先進医療審査の事前照会事項に対する回答1

先進医療技術名：子宮頸部内視鏡検査

所属・氏名：香川大学医学部附属病院 消化器・神経内科学 小原英幹

上皮組織が得られた検体の比較

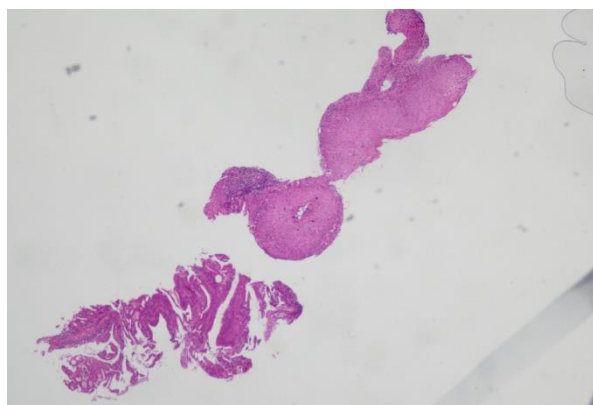
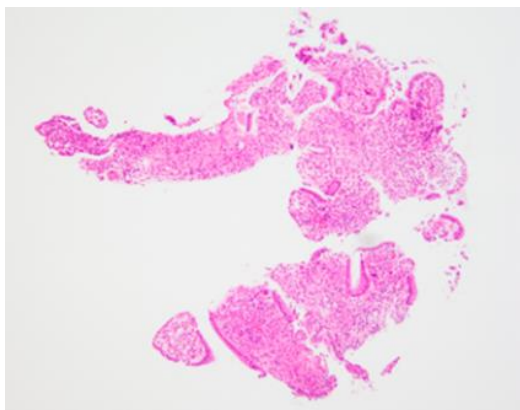
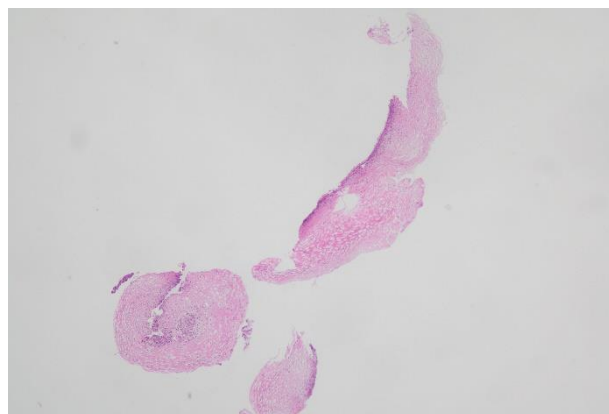
Q: Diagnostics 誌で検討した ME-NBI 検体とコルポ下生検検体の大きさ(幅 X 深さ)とできれば各検体の HE 写真を提示されたし。

A: Diagnostics 誌での結果から得られる標本の大きさとして幅は、内視鏡生検 vs.パンチ生検 平均 1.7(SD:0.81)vs. 平均 5.1(SD:2.2)mm となっております。

これまでの研究では、深さの径に関して、解析はできておりませんので今後の検討で深度径も評価させていただきます。

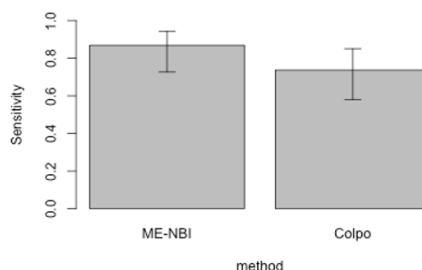
Q: 86. 8%(UCE)、73. 7%(コルポ)と記載があり、上述の 1. 3 節での検出能というのは感度ではなく別の指標でしょうか？

A: 主解析: 生検による症例単位での CIN2 検出感度 79.2%は、各方法による CIN2 以上の拾い上げの性能を評価しました。診断予想は考慮せず、最高病変の生検結果のみを用いました。これは、臨床的には診断予測とは関係なく拾い上げができていればスクリーニングの役割を果たせる(病変を拾い上げられるかどうかは病変の位置を決めた時点で決まる)ことと、仮に感度を重視するなら全ての例で CIN2 以上と評価することで成績がよくなってしまうからです(その分、特異度は下がる)。主解析では拾い上げ性能のみを評価するため正診率と特異度は評価しておりませんでした。主生検の生検結果の CIN2 予測性能はサブ解析で行った結果が、感度86. 8%(UCE)、73. 7%(コルポ)です。各検査での主生検の診断予想がその病変の生検結果と一致しているかどうかを評価しました。病変が ME-NBI とコルポで同一ではないため、感度と特異度も McNemar 検定ではなくカイ 2 乗検定で比較しております。
